DRINGEND – Sicherheitsmitteilung

Medizingeräte-Korrektur

Ingenuity CT, IQon Spectral CT, iCT, Brilliance 64 CT, Ingenuity TF, Vereos Falsche Phasenbeschriftung bei Step-and-Shoot-Aufnahmen

Beispiel der grafischen Benutzeroberfläche der Rev. 4.x

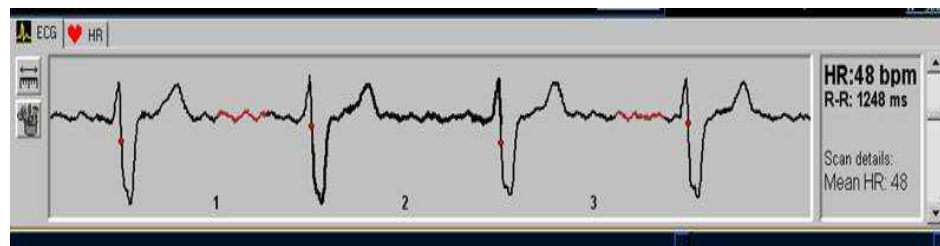
- Vorgehensweise zur Vermeidung in der Rev. 4.x: Abwarten, bis im Erfassungsfenster oben der EKG-Streifen angezeigt wird, und erst dann die Rekonstruktion starten.

Beispiel der grafischen Benutzeroberfläche der Rev. 3.x

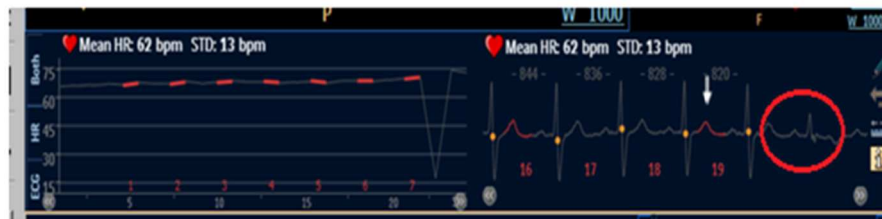
- Vorgehensweise zur Vermeidung in der Rev. 3.x: Abwarten, bis im Erfassungsfenster unten der EKG-Streifen angezeigt wird, und erst dann die Rekonstruktion starten.

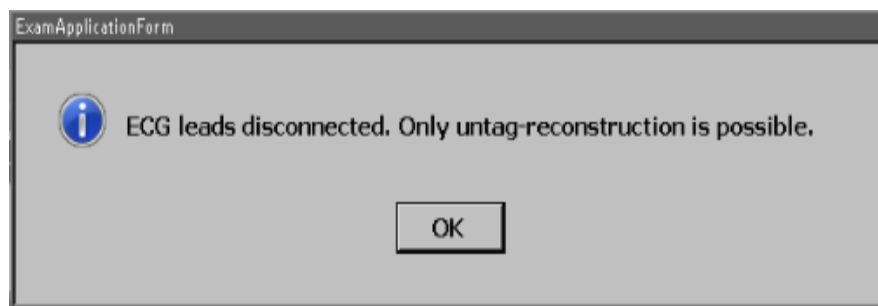
- Dies kann bei der Software-Rev. 4.x vorkommen.

- In diesem Fall gibt die Bedienkonsole die folgende Meldung aus:

- Die Bilder werden zwar falsch beschriftet, als ob eine Phasentoleranz angewendet worden wäre, aber dennoch ohne Phasentoleranz rekonstruiert.
- Vorgehensweise zur Vermeidung: Vor der Erfassung sicherstellen, dass die Elektroden fest am Patienten angebracht sind und sich während der Tischplattenbewegung nicht lösen können, solange die

Beispiel der grafischen Benutzeroberfläche der Rev. 4.x

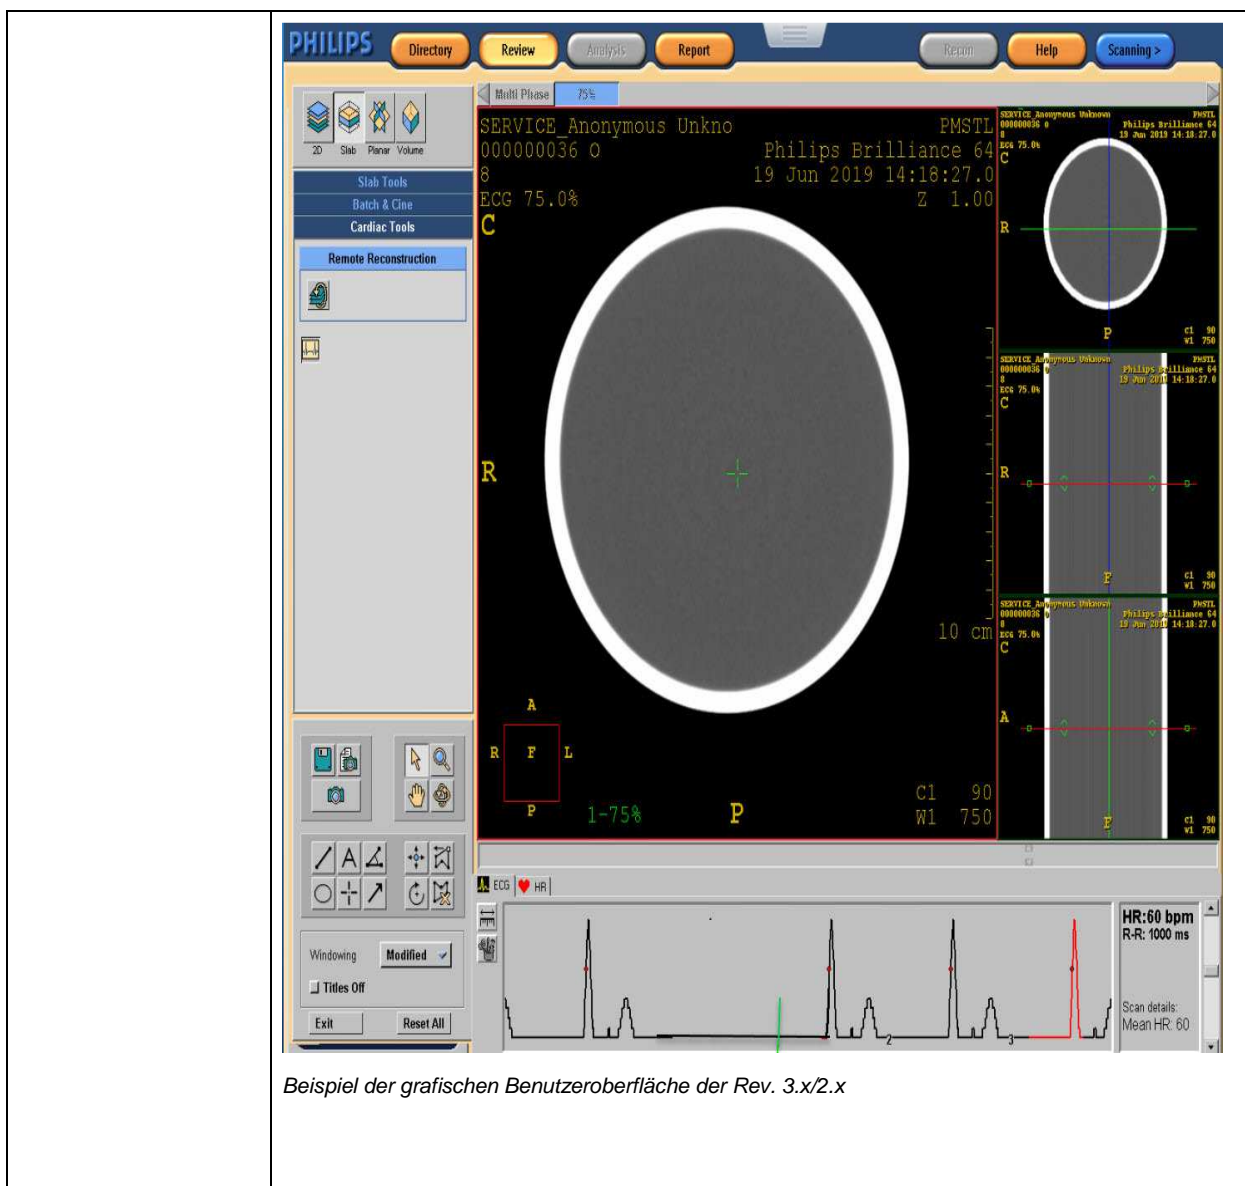
- In diesem Fall können die Bilder unter Umständen dennoch verwendet werden, sie sind jedoch nicht mit der korrekten EKG-Phase beschriftet. Wenn Bilder mit Phasentoleranz benötigt werden, ist gegebenenfalls ein Wiederholungsscan erforderlich.
3. Unter bestimmten Umständen, wenn beispielsweise bei einem Patienten während einer Step-and-Shoot-Erfassung eine Arrhythmie oder eine Herzfrequenzschwankung auftritt, werden die Bilder, die nach Auftreten der Herzfrequenzschwankung erfasst wurden, möglicherweise mit der falschen Phase beschriftet.
- Dies ist systembedingt. Wenn Herzfrequenzschwankungen oder Arrhythmien auftreten, befindet sich der weiße Pfeil/die grüne Linie der EKG-Anzeige nicht über der Aufnahme.
